Modulo per la presentazione delle osservazioni per i piani/programmi/progetti sottoposti a procedimenti di valutazione ambientale di competenza statale

Il Sottoscritto Marco Russo in qualità di legale rappresentante del Comune di Savona

**ID: 10276 - PROGETTO FSRU ALTO TIRRENO E COLLEGAMENTO ALLA RETE NAZIONALE GASDOTTI
PRESENTATO DALLA SOCIETA' FSRU ITALIA S.R.L**

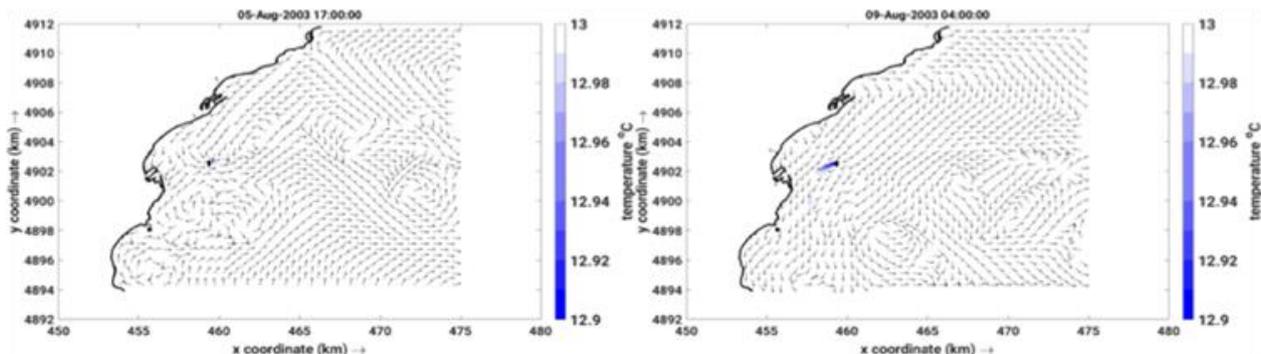
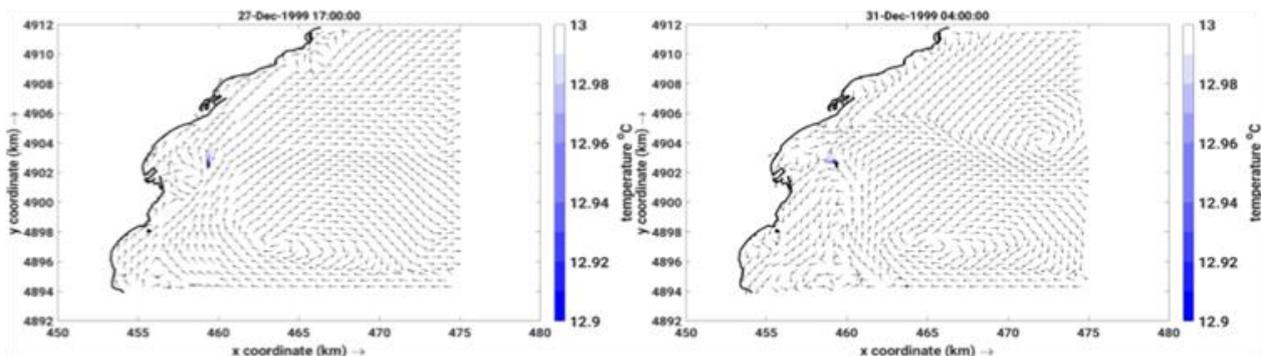
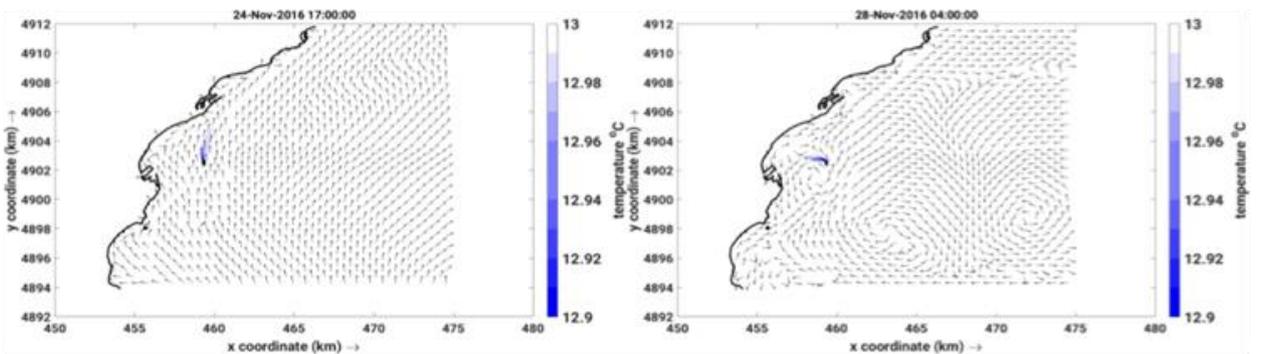
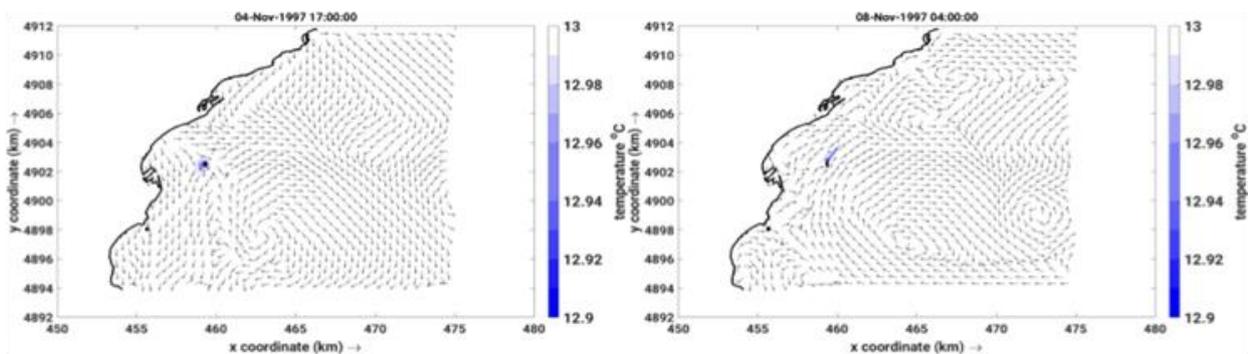
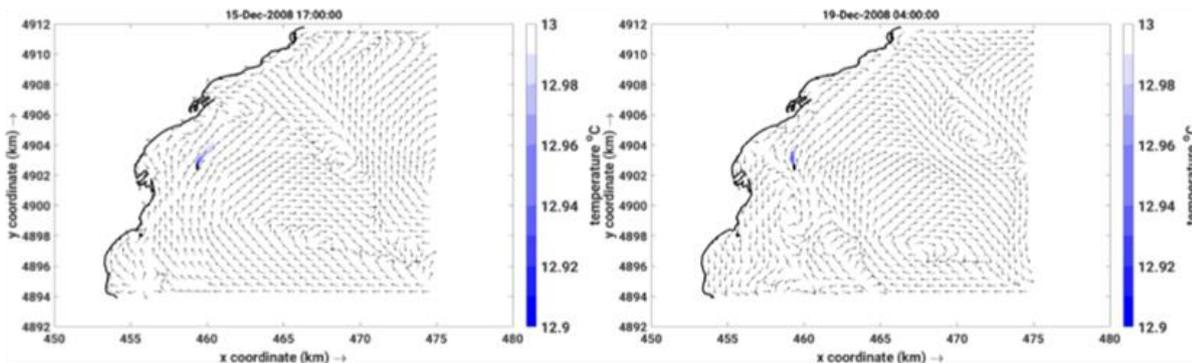
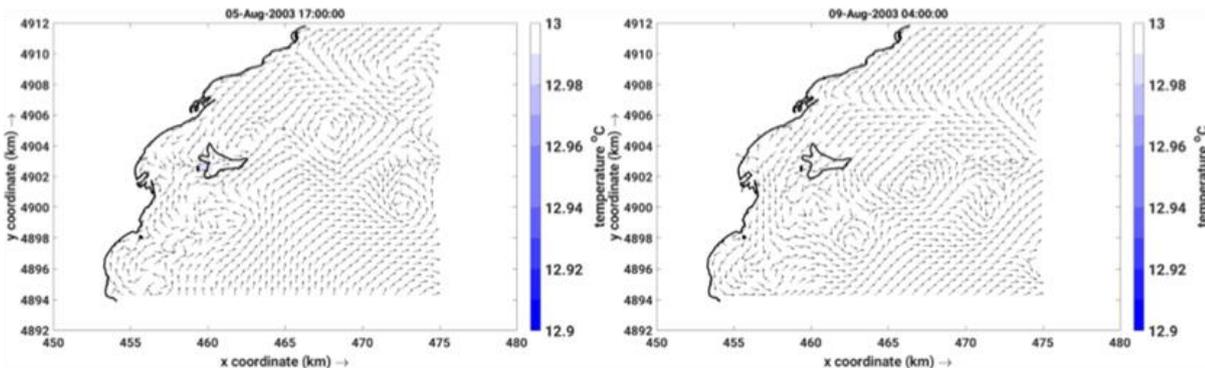
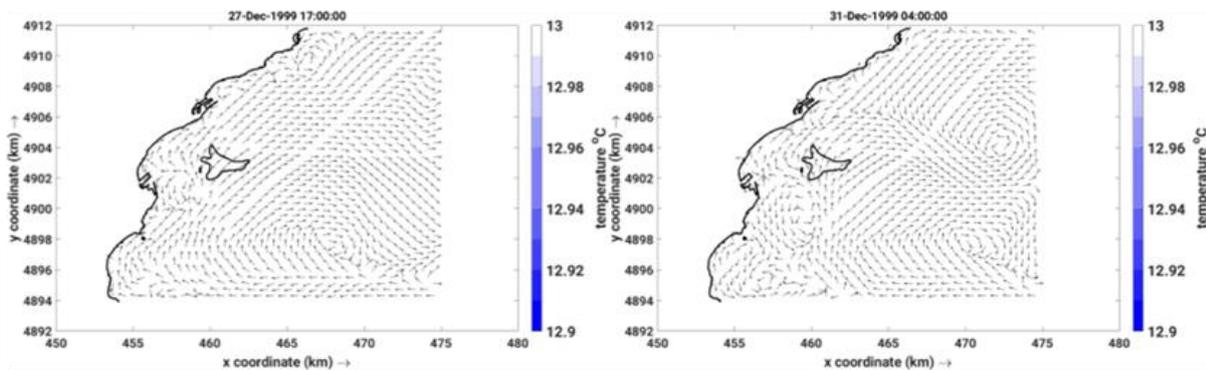
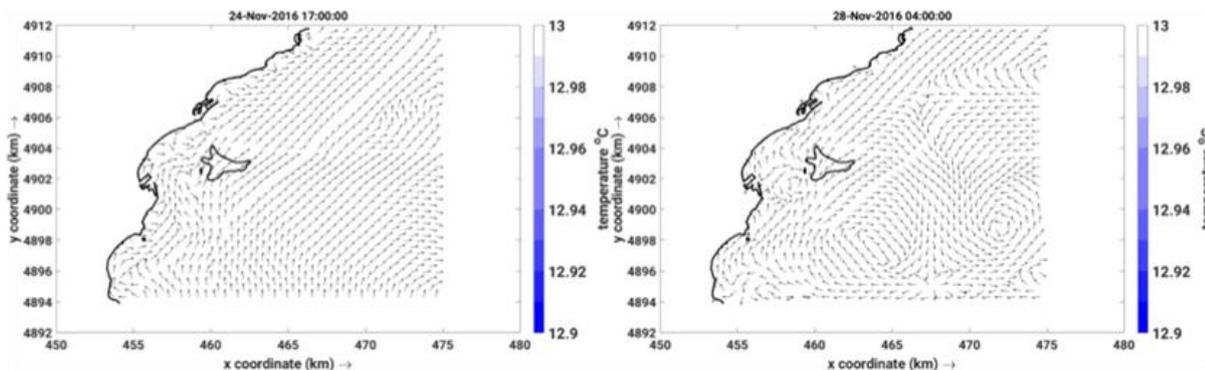
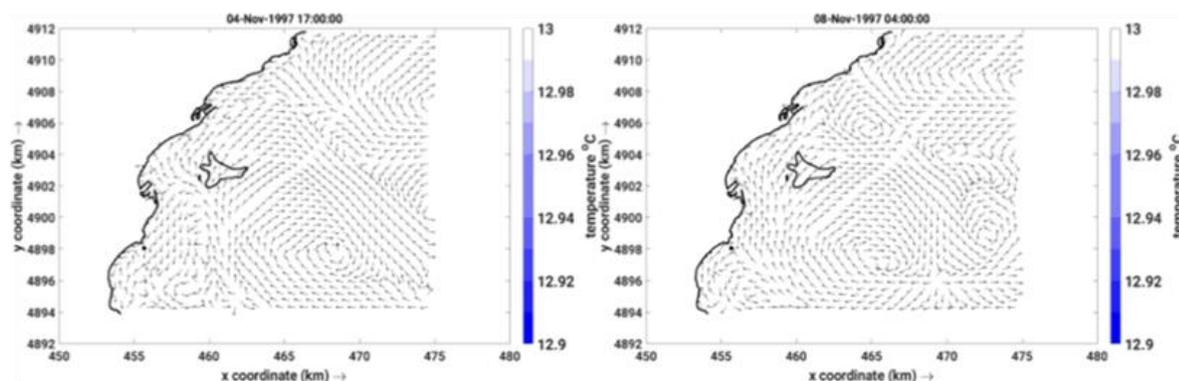
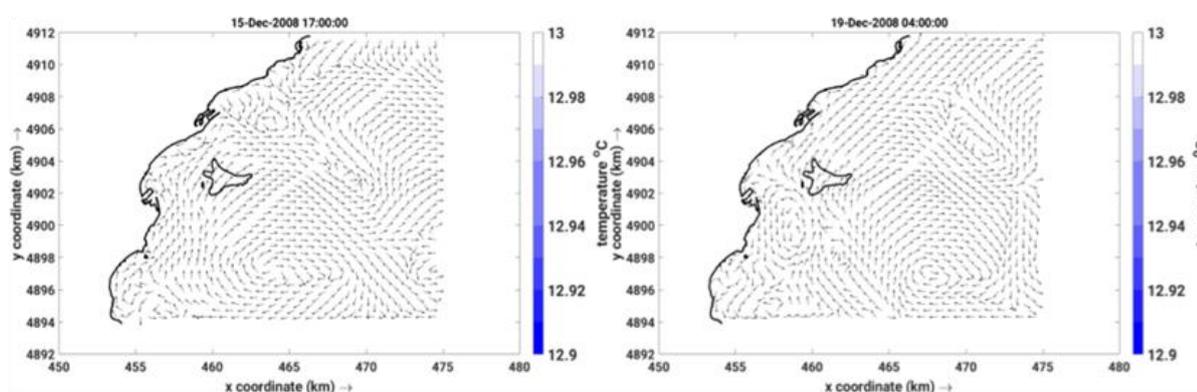
A tal riguardo il SIA prende in considerazione il solo regime invernale durante il quale - per quanto descritto nel ciclo di processo - si porterebbe la temperatura della massa d'acqua scaricata fino a 6°C (temperatura per le acque mediterranee al di sotto di qualunque dato di letteratura) ma dalle modellizzazioni dello strato superficiale riportate nella figura seguente i valori di variazione della temperatura attribuiti alla plume modellizzata mostrano un ΔT di soli 0,1°C sia negli scenari di dispersione relativi alla superficie che a quelli relativi alle acque di fondo.

A questo proposito, si sottolinea ancora come nelle rappresentazioni grafiche della dispersione termica (si vedano figure precedenti) il ΔT evidenziato (valori in ordinata) sia di soli 0,1°C - sia negli scenari di dispersione relativi alla superficie che a quelli relativi alle acque di fondo - quando, allo scarico, la temperatura della massa d'acqua trattata e rilasciata con una portata di 5 m³/s abbia un ΔT che può arrivare a 7°C: per tale motivo si ritiene che debbano essere opportunamente chiariti e dettagliati i meccanismi di tale dispersione nei pressi della FSRU e nell'area circostante.

Figura 12. Concentrazione di cloro nello strato superficiale. Scenario 2. Le frecce nere indicano la direzione delle correnti indotte (lo stesso nelle figure da Figura 13 a Figura 31).

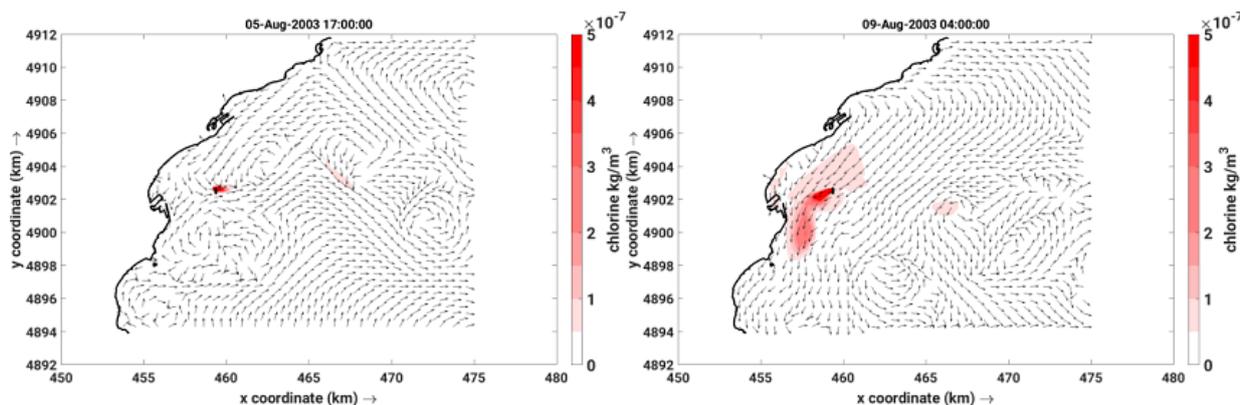
Analoghe considerazioni sono da fare a proposito della diluizione e della dispersione del cloro attivo in soluzione con concentrazioni di 2x10⁻⁴ Kg/m³ (o 0,2 mg/l) allo scarico. Riportando a titolo di esempio un profilo descrittivo della dispersione del cloro in condizioni di bonaccia (scenario 2), appare come già al momento di avvio della simulazione la specie chimica considerata venga Istantaneamente diluita a concentrazioni di 3 ordini di grandezza inferiori (10⁻⁷ kg/m³, asse delle ordinate) senza appunto che il vento o il moto ondoso contribuiscano al fenomeno.

A fronte di questo scenario di incertezza in merito all'effettiva rappresentatività dei risultati del modello, si ritiene pertanto doveroso richiedere una validazione scientifica del modello da parte di un Ente terzo in termini di diluizione, di dispersione e di durata nel tempo di un processo ininterrotto di rilascio che, cumulativamente, libera nell'ambiente marino 31,5 tonn/anno di cloro attivo libero per un periodo ventennale di esercizio.

Figura 24 Avvistamenti di tutte le specie nell'area adiacente all'isola di Bergoggi.

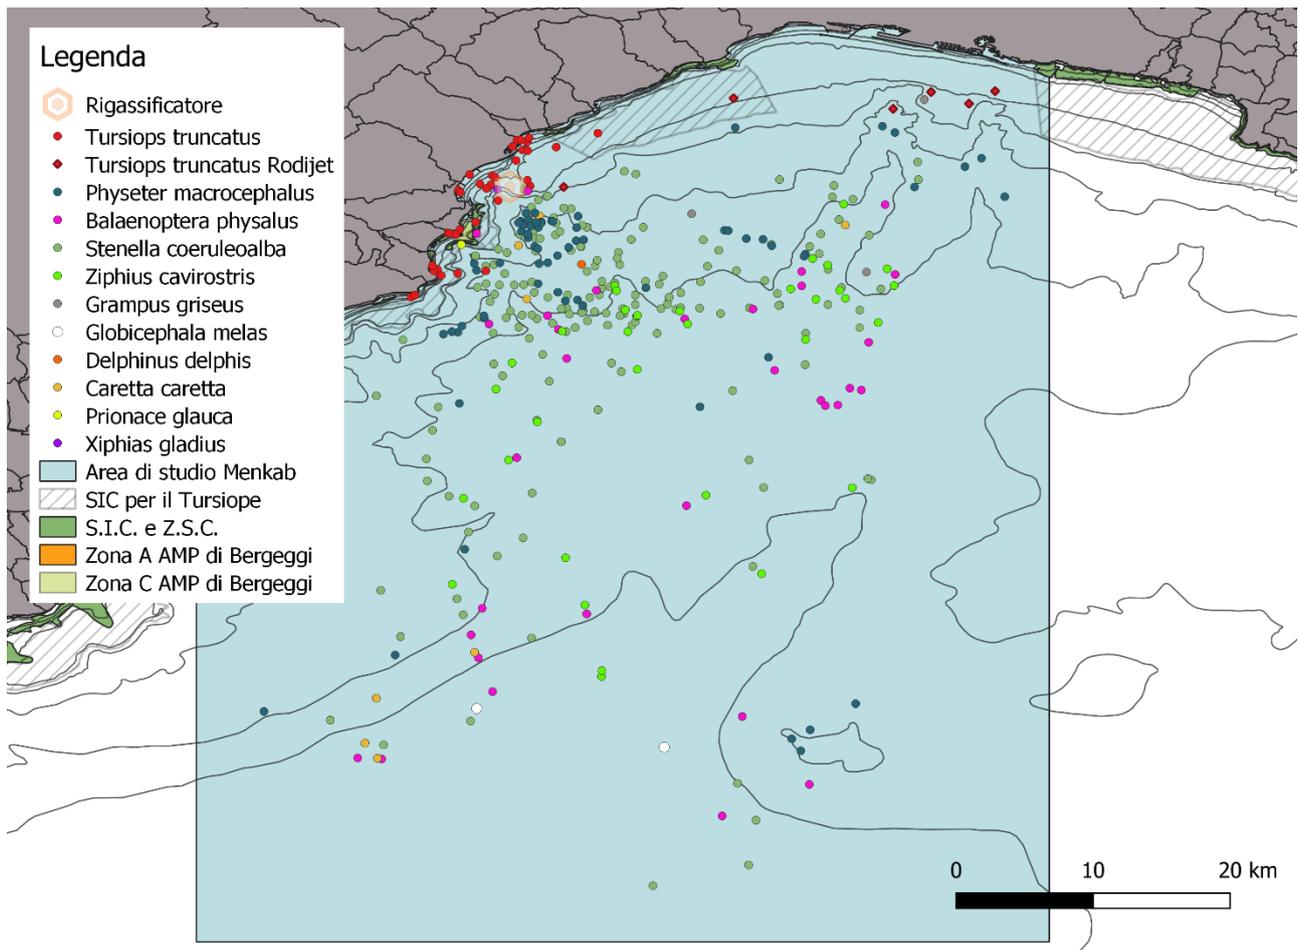
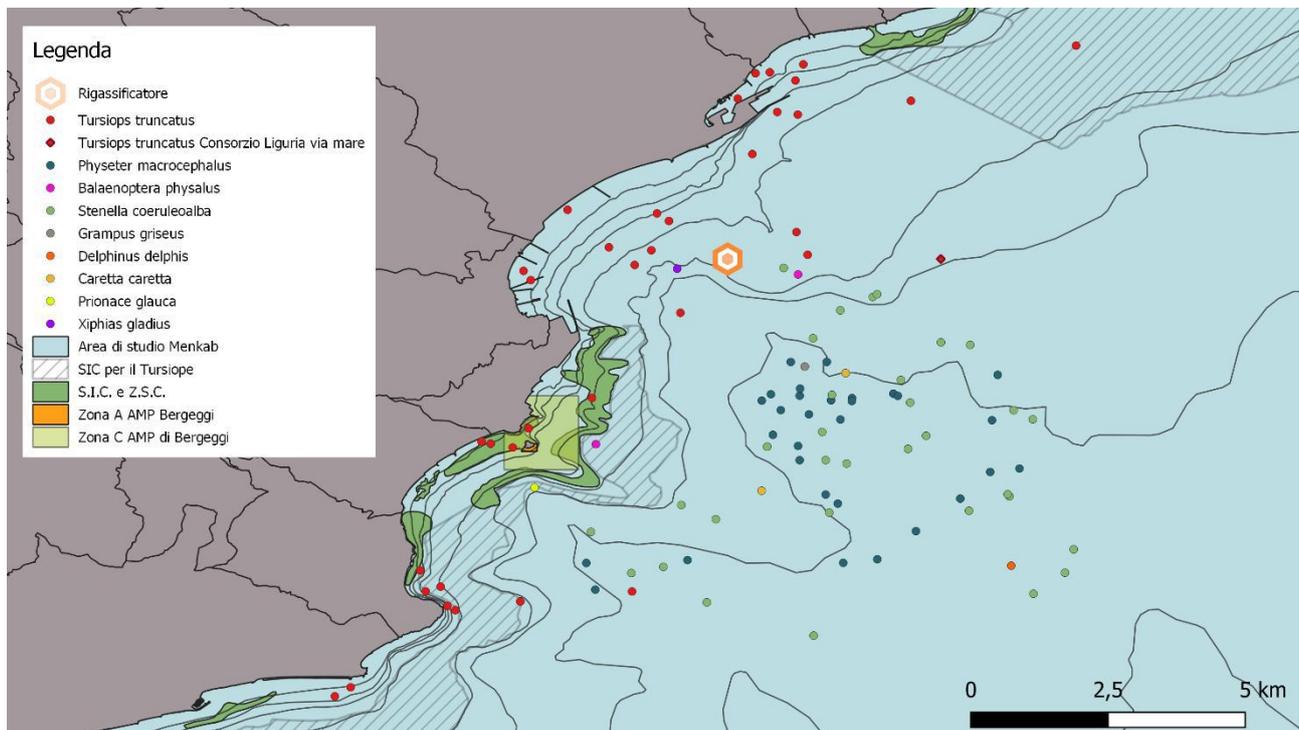
Alla luce dell'evidente interferenza del posizionamento previsto della FSRU con i numerosi avvistamenti di cetacei, come mostrato nelle figure soprastanti, si segnala come all'interno del SIA sia stata completamente trascurata la trattazione dei potenziali impatti dell'opera in questione con le rotte migratorie dei mammiferi marini.
